COMUNE DI SAN DONATO MILANESE

VERBALE DI DELIBERAZIONE DELLA GIUNTA COMUNALE

Oggetto: AMBITO DI RICOMPOSIZIONE AR01: ACCOGLIMENTO RICHIESTA DI RIDISEGNO DELLE AREE DI CESSIONE E CORREZIONE DI ERRORE MATERIALI CON RETTIFICHE DEGLI ATTI DI PGT AI SENSI DELL'ART. 13 C. 14-BIS DELLA LR 12/2005 E SMI PRESENTATO DALLA SOCIETA' "MASTER 3" S.A.S. IN QUALITA' DI SOGGETTO ATTUATORE. ATTO DI INDIRIZZO

OGGETTO: Relazione tecnica illustrativa a supporto della richiesta di alcune modifiche cartografiche degli elaborati di PGT, tramite delibera di Consiglio Comunale ai sensi della L.R. 12/2005 art.9 comma 15, art.13 comma 14 e art.5, comma 2, delle NTA del PGT, per una diversa collocazione e conformazione dell'area in cessione e della posizione e conformazione della pista ciclabile, previste all'interno dell'area azzonata nella tavola 01 PR del Piano delle Regole della variante generale del P.G.T. come "Ambito AR.01"

AZZONAMENTO PROPOSTA DI PROGETTO PR TAV.02.g
CLASSIFICAZIONE AMBITI OMOGENEI

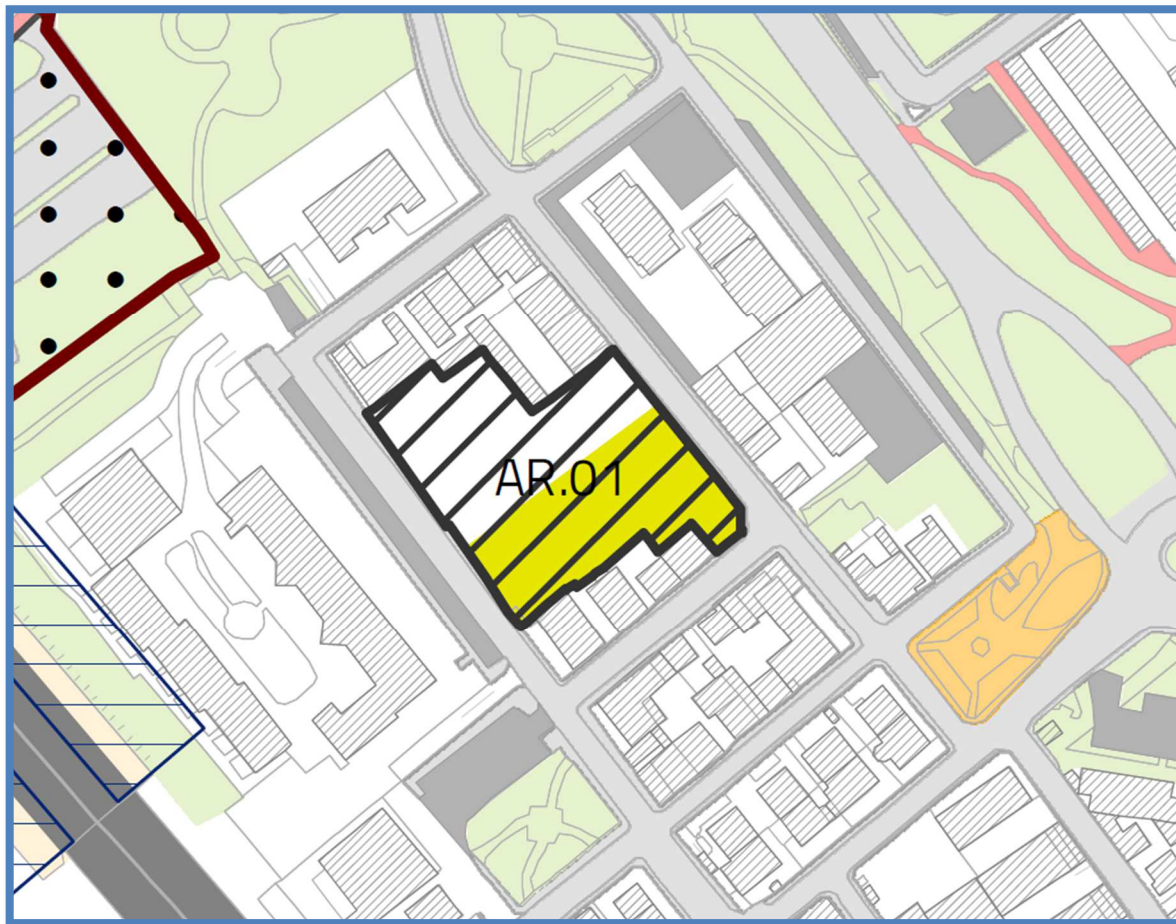
Le modifiche riguardano:

- 1) La proposta prevede una diversa collocazione delle aree in cessione a nord dell'ambito con uno sviluppo che interessa Via Olona, Via Ticino e parte di Via Arno, con la previsione di un collegamento ciclopeditonale tra le vie Ticino ed Olona di raccordo con le piste ciclopeditonali esistenti del quartiere
- 2) La soluzione prevista nella presente proposta, garantisce una dotazione di aree in cessione superiori ai 1900 mq come indicato nella tabella di cui all'art. 42, c. 13 delle norme.

RILIEVO CELERIMETRICO

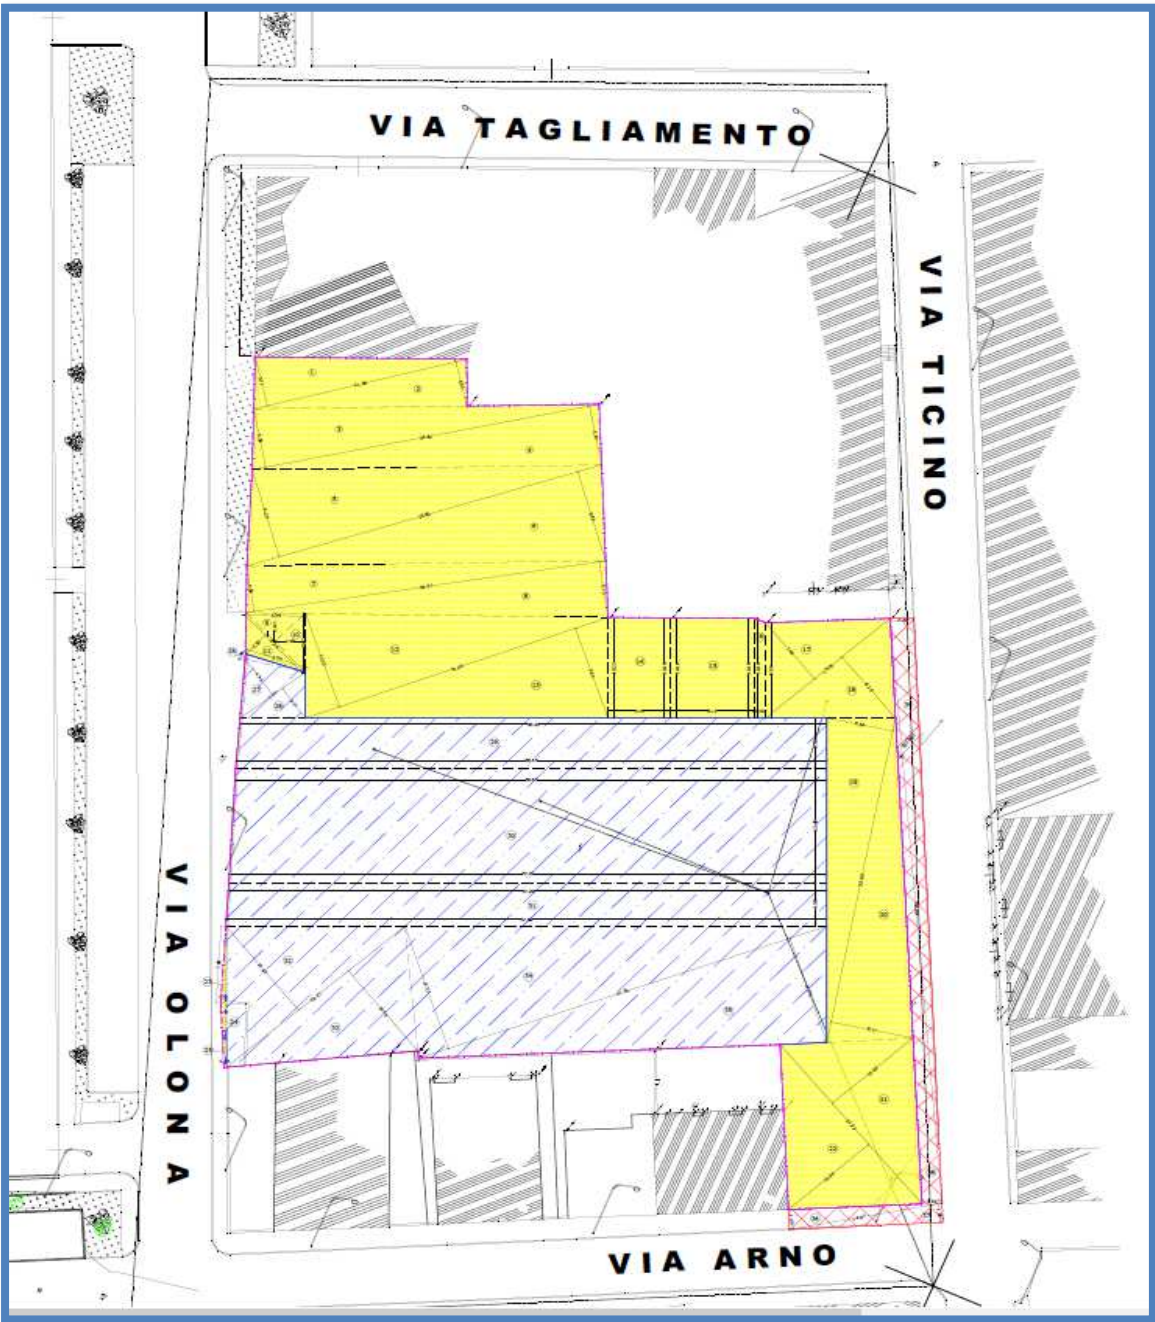
Dal combinato confronto del rilievo celerimetrico, qui sotto riportato, delle aree di proprietà della Soc. Master 3 S.a.s e delle risultanze catastali si sono rilevate delle incongruenze fra le risultanze della predetta perimetrazione e quella che evidenzia l'Ambito AR.01 nella tavola di azzonamento 01.PR del Piano delle Regole della variante generale del P.G.T.

Tali differenze sono visivamente rappresentate con la successione numerica 1,2 e 3 e collocate rispettivamente all'interno di via Arno (n.1), via Ticino angolo via Arno (n.2) e in via Olona (n.3). In particolare: l'area di cui alla differenza n. 2 pur essendo di proprietà della Soc. Master 3 risulta esterna all'alla perimetrazione dell'ambito, mentre le aree di cui alle differenze n. 1 e 3 pur essendo di proprietà diversa dalla Soc. Master 3 S.as. risultano interne all'ambito.

Si chiede che tali incongruenze possano essere definite e rettifiche con il rilascio dell'autorizzazione di delibera di consiglio Comunale oggetto della presente richiesta.

ESTRATTO PERIMETRO AZZONAMENTO VIGENTE PR TAV.02.g
CLASSIFICAZIONE AMBITI OMOGENEI

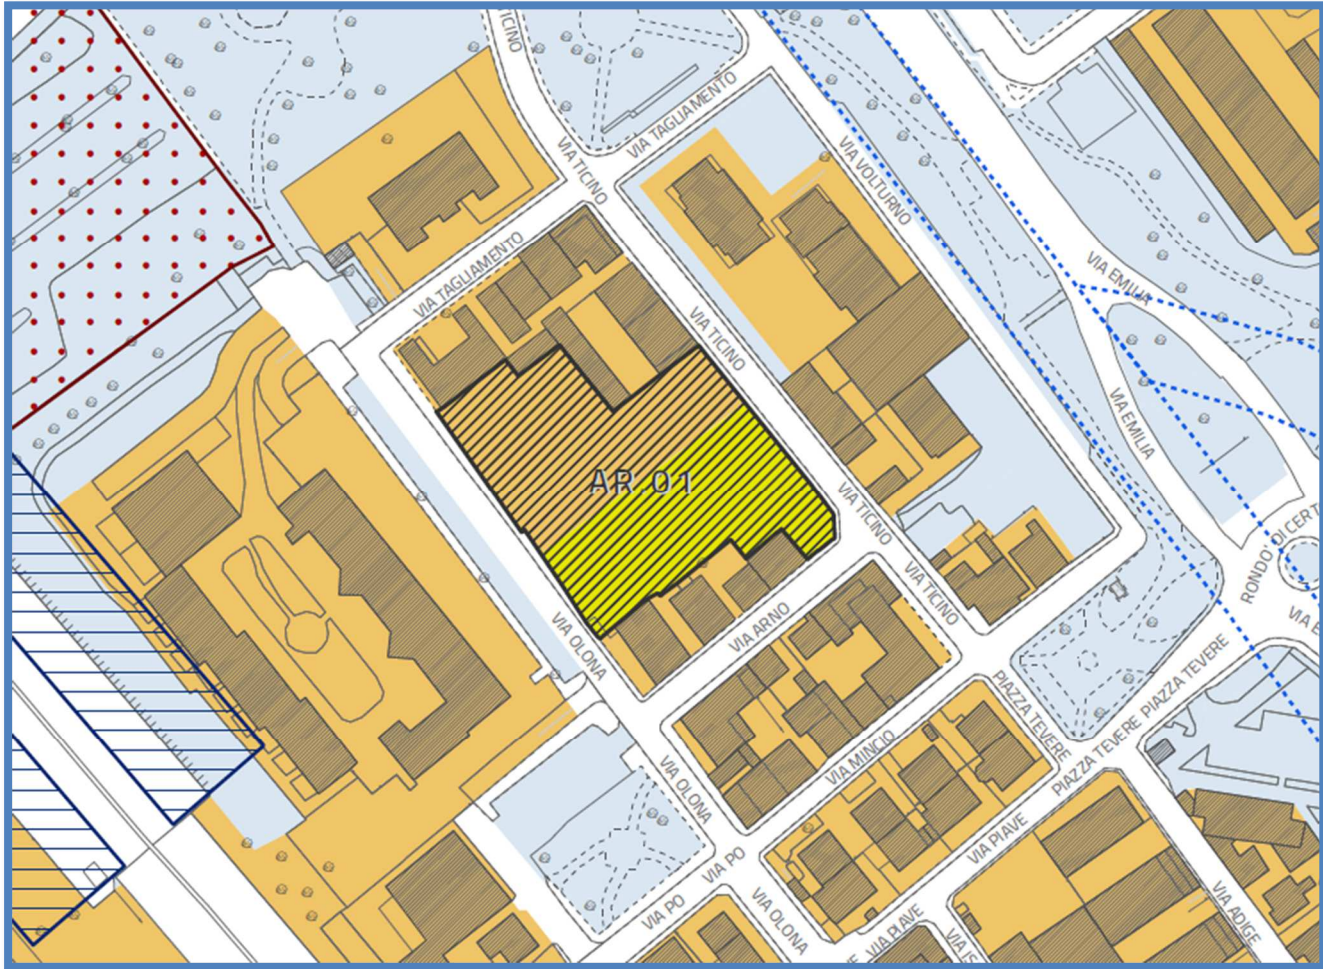
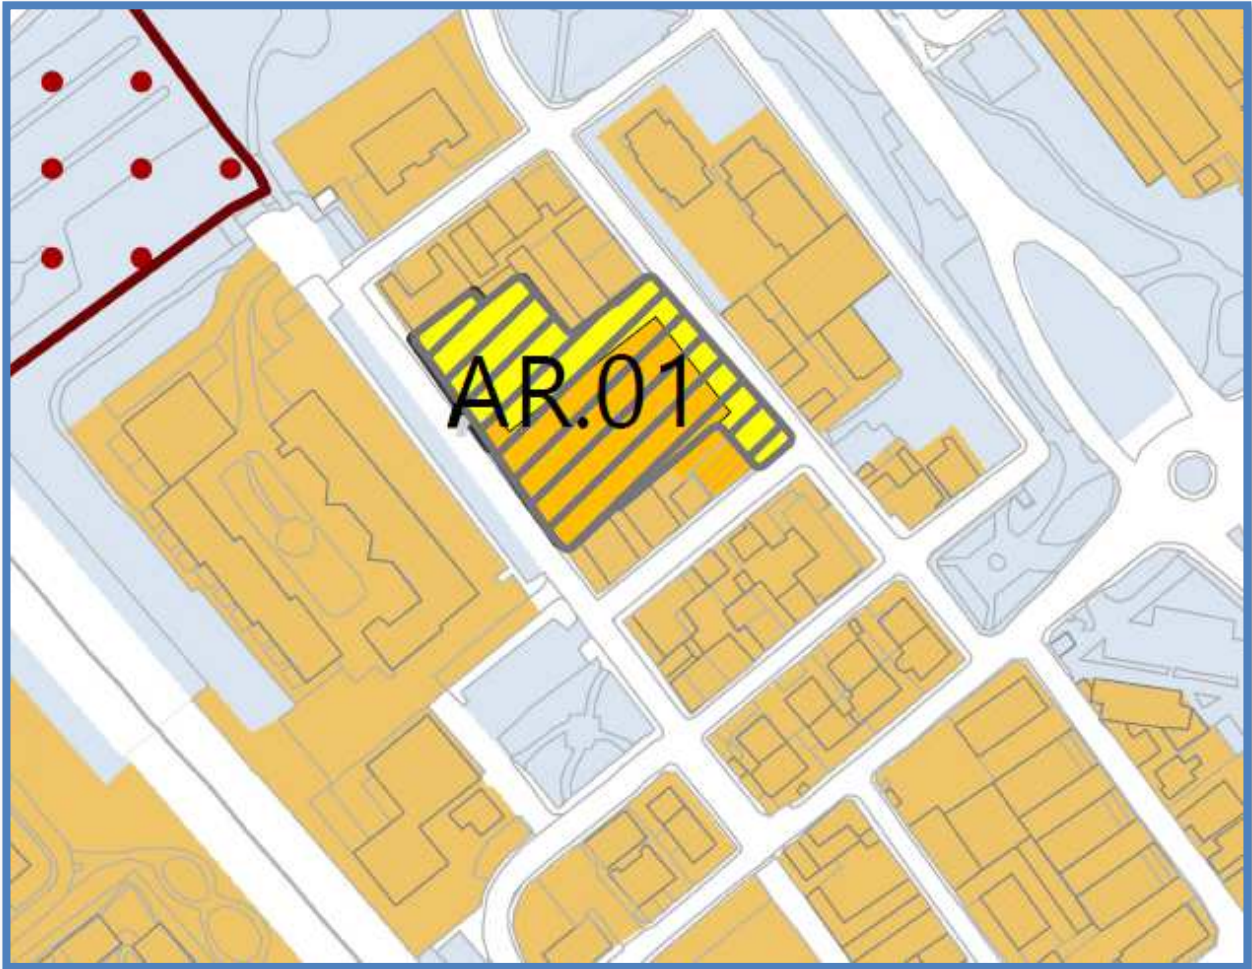
DIFFERENZE EVIDENZIATE TRA LA PERIMETRAZIONE DELL'AMBITO AR01 VIGENTE E LA PROPOSTA DI PROGETTO

PLANIMETRIA PER LA CORRETTA PERIMETRAZIONE DELL'AMBITO AR01 E IDENTIFICAZIONE DELLE AREE IN CESSIONE ESTERNE ALL'AMBITO AR01

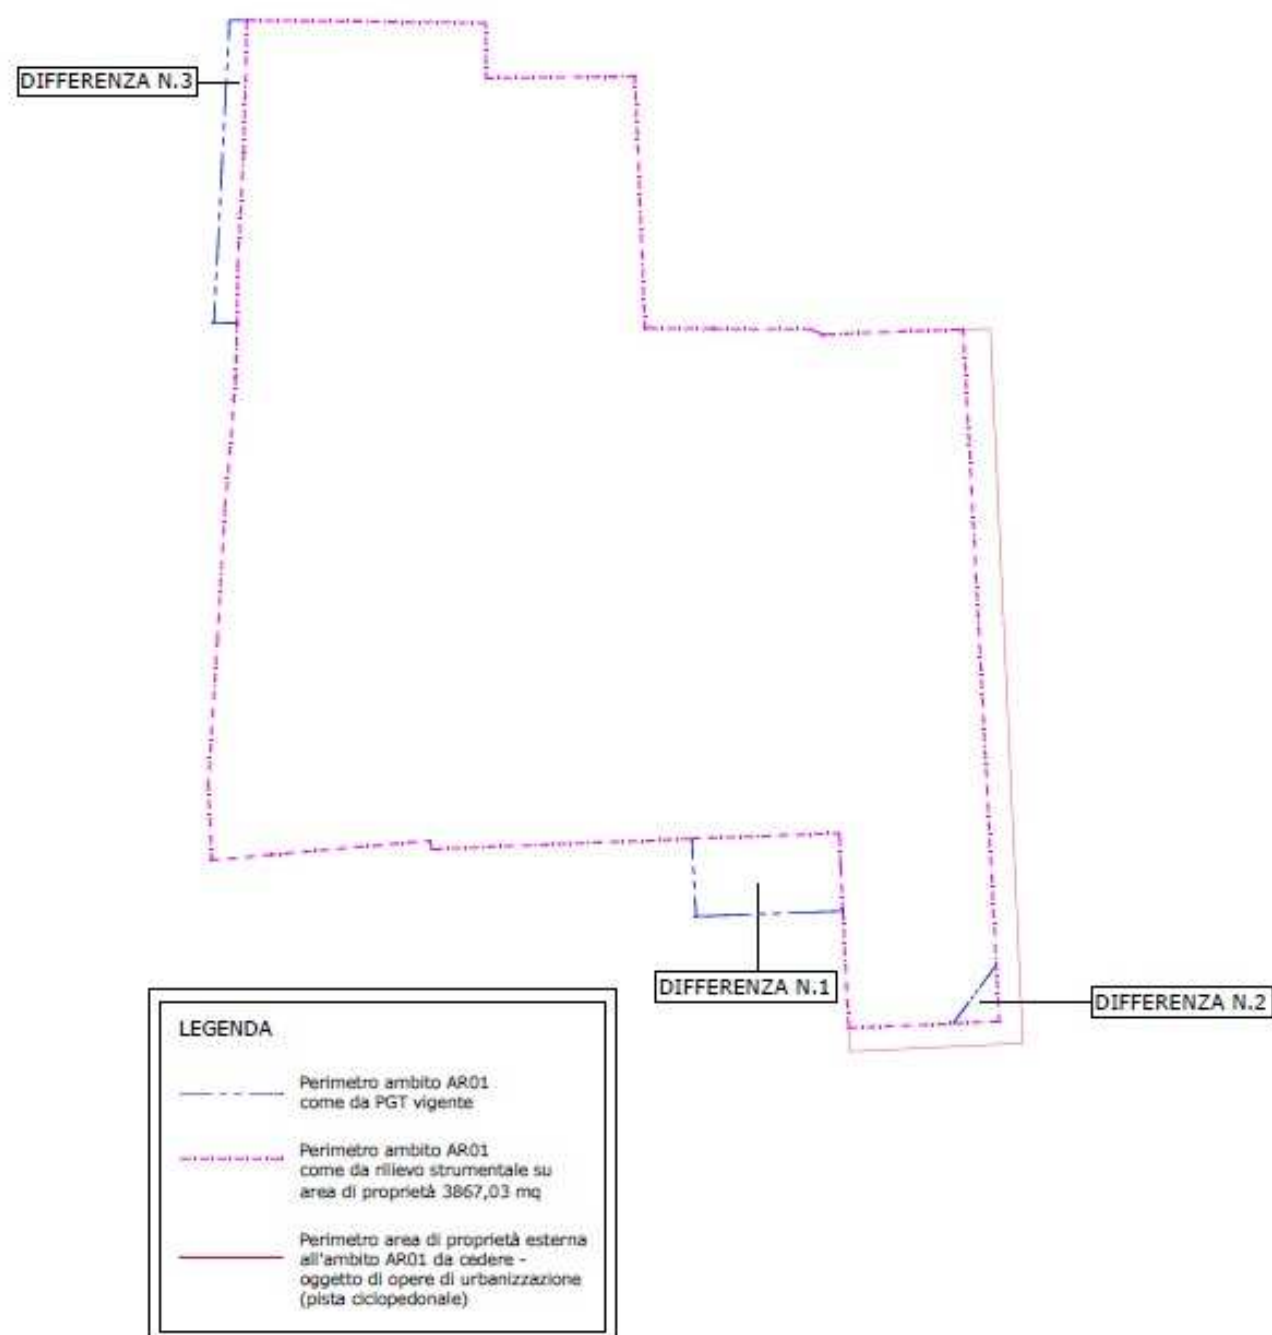
Le modifiche riguardano:

- 1) Porzione di area inserita all'interno dell'ambito AR01 nell'attuale PGT vigente, da escludere dall'ambito in quanto proprietà di terzi;
- 2) Porzione di area da includere all'interno dell'ambito AR01 in quanto di proprietà della società Master 3 S.a.s., attualmente esclusa nel PGT vigente;
- 3) Porzione di area inserita all'interno dell'ambito AR01 nell'attuale PGT vigente, da escludere dall'ambito in quanto proprietà di terzi;

PROPOSTA DI PROGETTO OPERE ESTERNE ALL'AMBITO AR01
PISTA CICLOPEDONALE

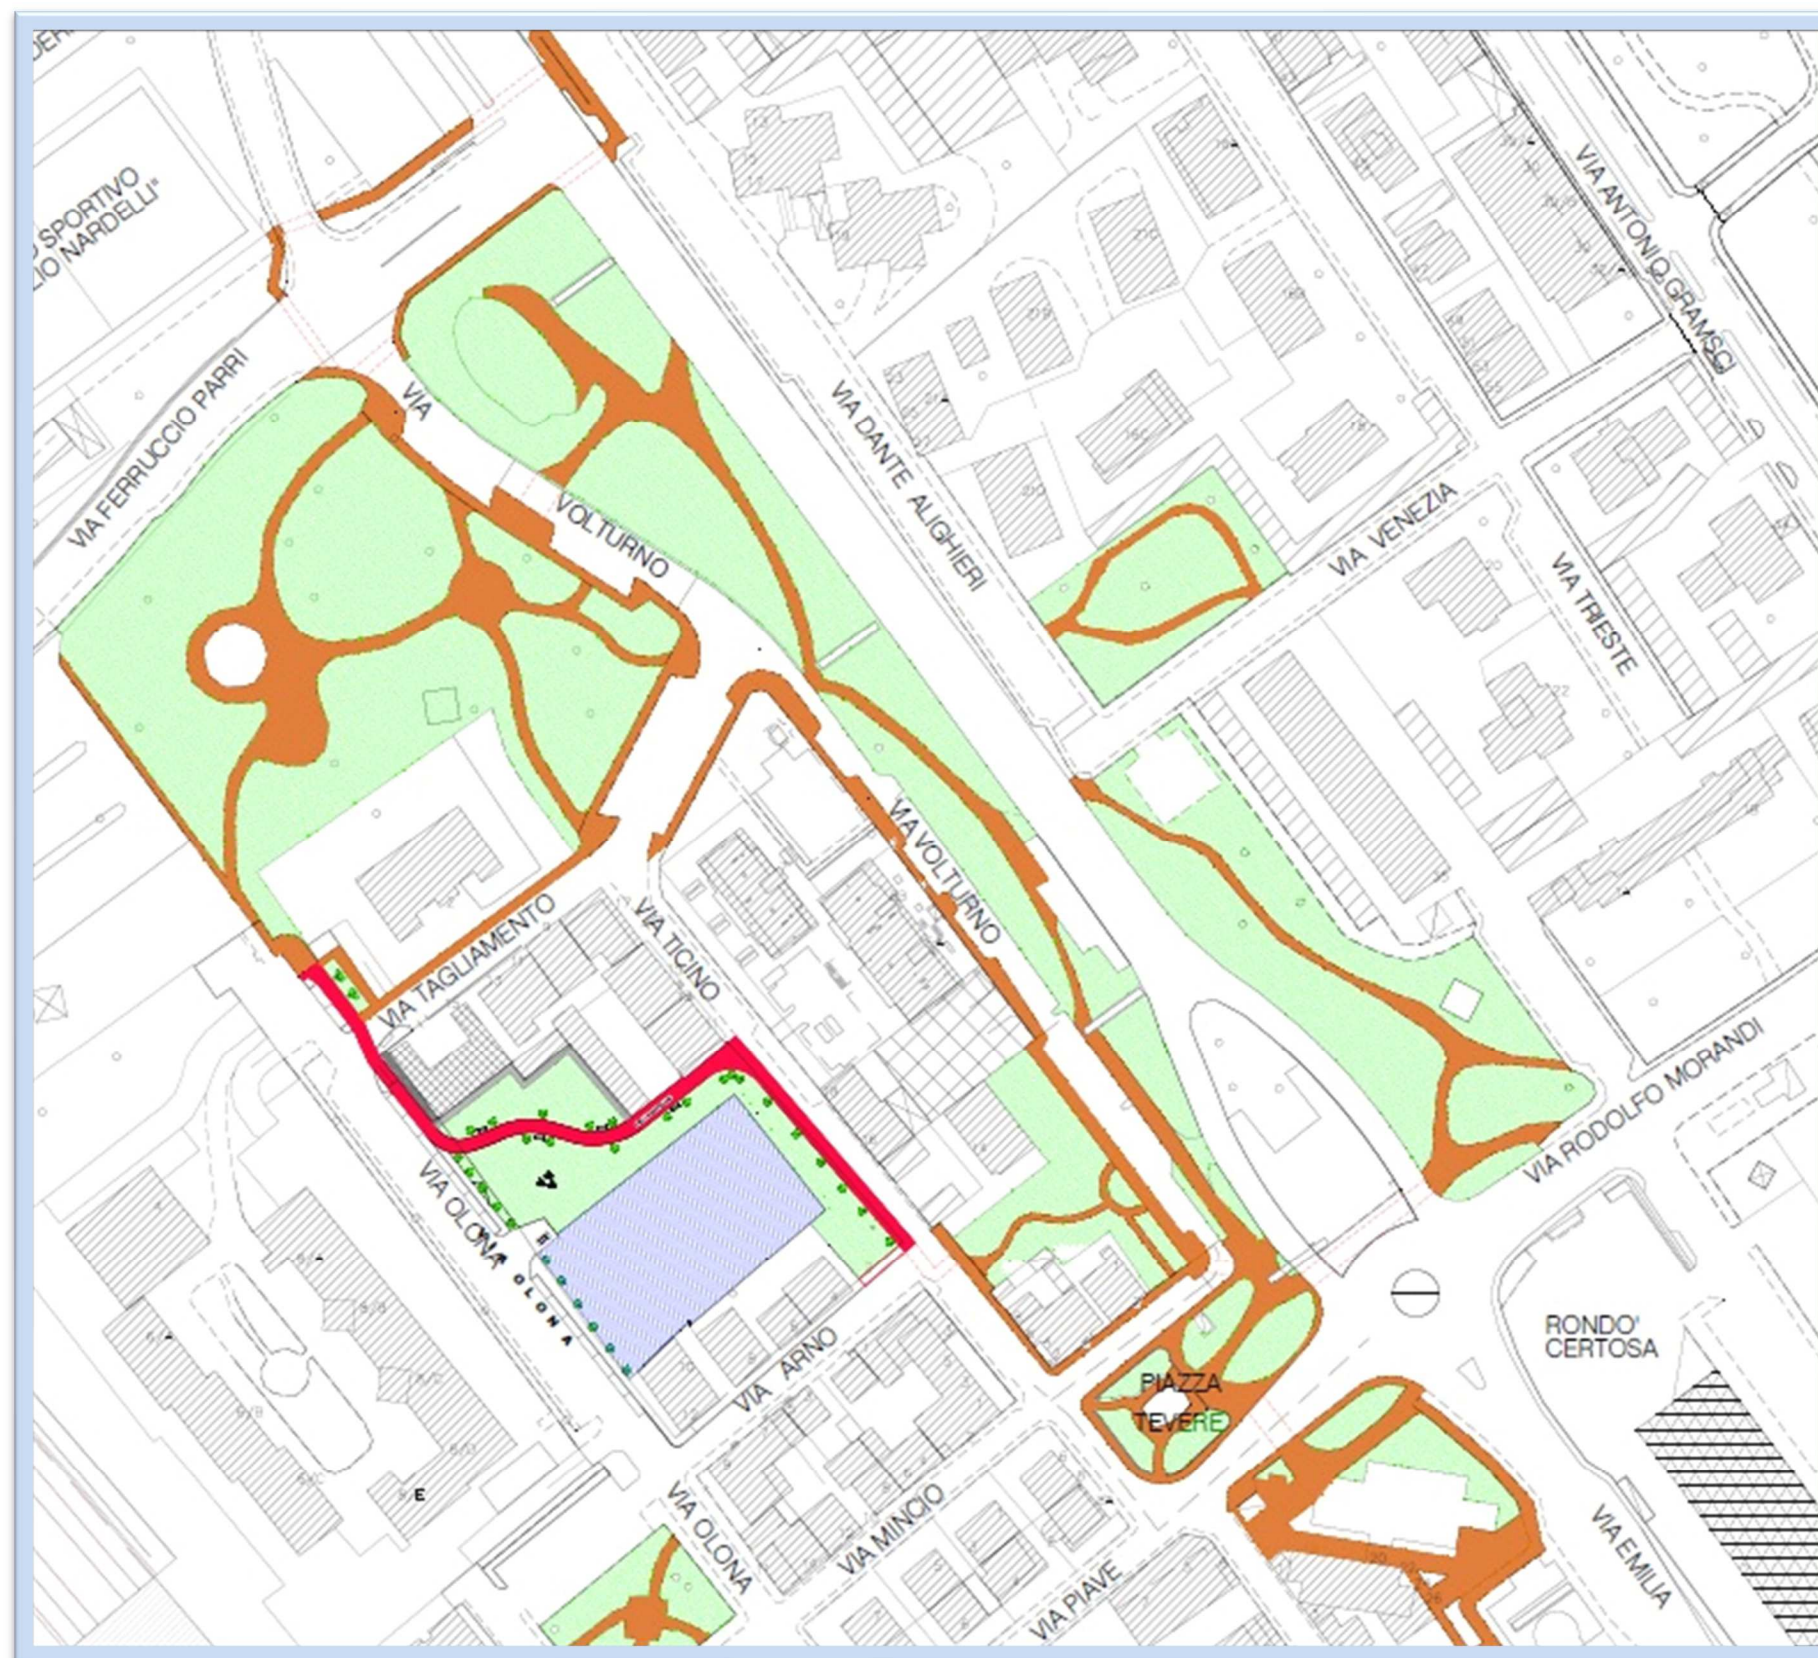
La soluzione prevista nella presente proposta, garantisce una dotazione di aree in cessione superiori ai 1900 mq come indicato nella tabella di cui all'art. 42, c. 13 delle norme, distribuita secondo la seguente quantità: mq 1.911,37 all'interno dell'ambito (comprensivo di un tratto di pista ciclopeditona) e mq 152,89 esterni all'ambito da adibirsi a pista ciclopeditona e ricadenti in area di proprietà della Soc. Master 3 S.a.s. (attuale marciapiede di via Arno e Ticino) per un totale di mq. 2.064,26. Vanno a completare tali aree anche quelle in fregio a via Olona da adibire mq 150 a pista ciclopeditona e mq 140 a marciapiede.
